Landskabets Vogtere

Høringssvar til lokalplanforslag 235 og tillæg 10

I Guldborgsund kommune

Vennerslund Solcellepark

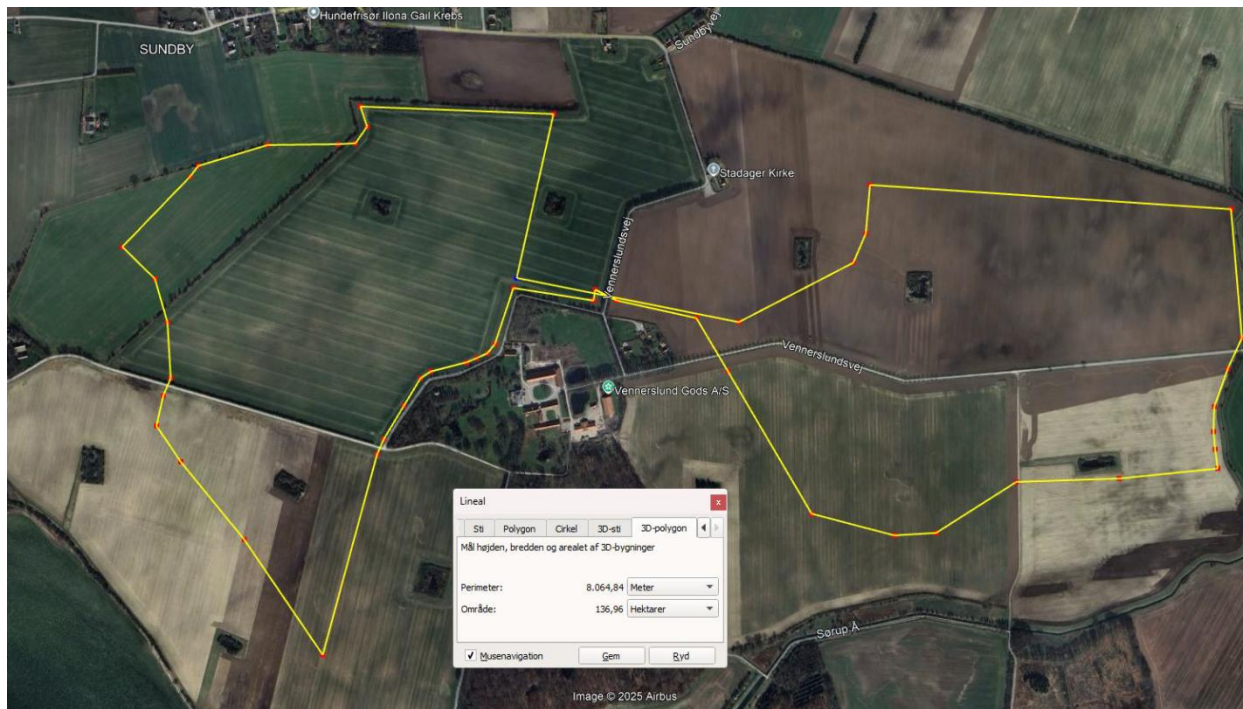
Miljørapporten, afsnit 6.2, opfylder ikke loven omkring vurdering af alternative placeringer i forhold til at placere anlægget i kystnærhedszonen, å byggelinie og skovbyggelinje.

I forhold til placering af en ca. 8-10 meter høj transformatorstation foran beboelser og foran 2 landsbyers udsyn til vandet Guldborgsund, samt indkigget fra vandet og modstående Kyst. Området fra kysten rummer utallige fredninger.

Der er andre bedre placeringer, nedenfor er 1 forslag. Men de professionelle der udarbejder miljørapporten kan måske finde endnu flere gode alternativer til placering.

Med dette forslag kommer man op på hele 136 Ha (så op imod 60.000 boliger kan forsynes), der bliver holdt respektafstand til naboer, der bliver holdt 340 meter til kirken (2 sider) bevoksningen dækker efter 10 år, eneste ejendom der får anlægget tæt på er projektmagers egen, han er meget positivt indstillet over for energianlæg, han bruger næsten al sin tid på at få etableret endnu flere. Ingen sårbar natur ødelagt, ren landbrugsjord og en smule lavbund i syd-vestlige hjørne.
